FESTSTELLUNGSENTWURF

Unterlage: 8 Blatt-Nr.: 1/2/2
Lageplan - Wasser Deckblatt
Einwohnergebiet B 257 / K 23

B 257 Bitburg - Echernach
gez. Enders **AS Messerich**

Neubau einer kreuzungsfreien Anschlussstelle zwischen Messerich und Niederstedem an die Kreisstraße K 23

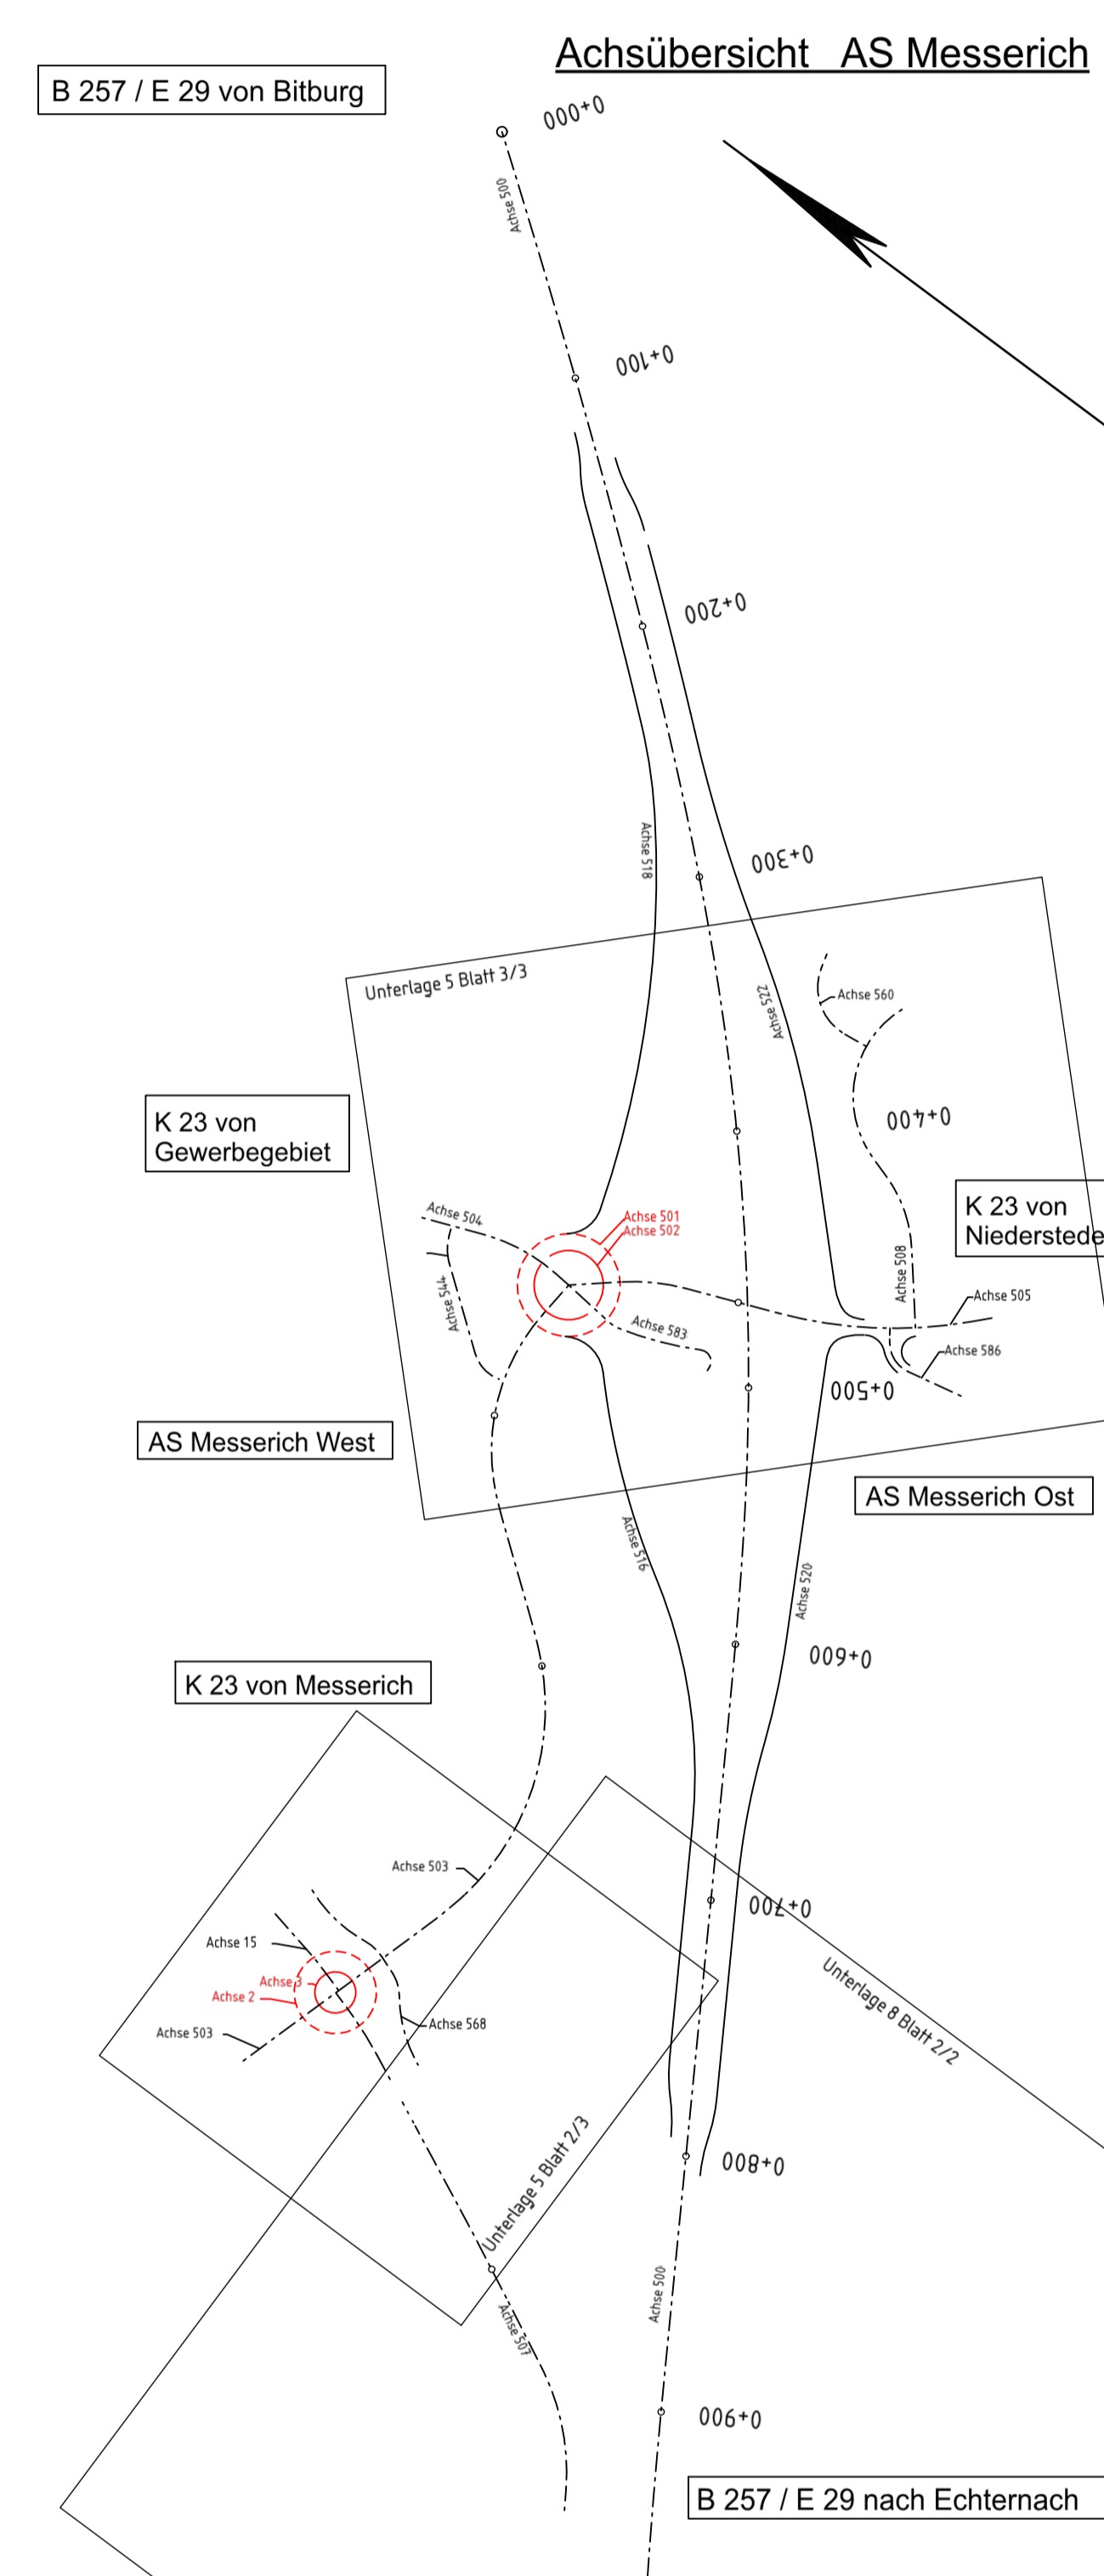
d	Anpassung des Oberflächenabflusskanals entlang der K 23 (neu) im Zuge der Verlagerung des Gewerbegebietes	09.02.2022	Voss
c	Böschung an KVP West durch Winkelsteine ersetzen, Flurstück 19	09.02.2022	Voss
b	Ermittlung E15, Planung Versickerungsbecken und Querschnitt im Bereich der Achsen S04 und S44	17.01.2022	Rudi/Voss
a	Prüfung der Schrägkurven für Linienbus 15m und Anpassung Einbiegeradius Achse S45	08.04.2021	SP/JSJ
Nr.	Art der Änderung	Datum	Name
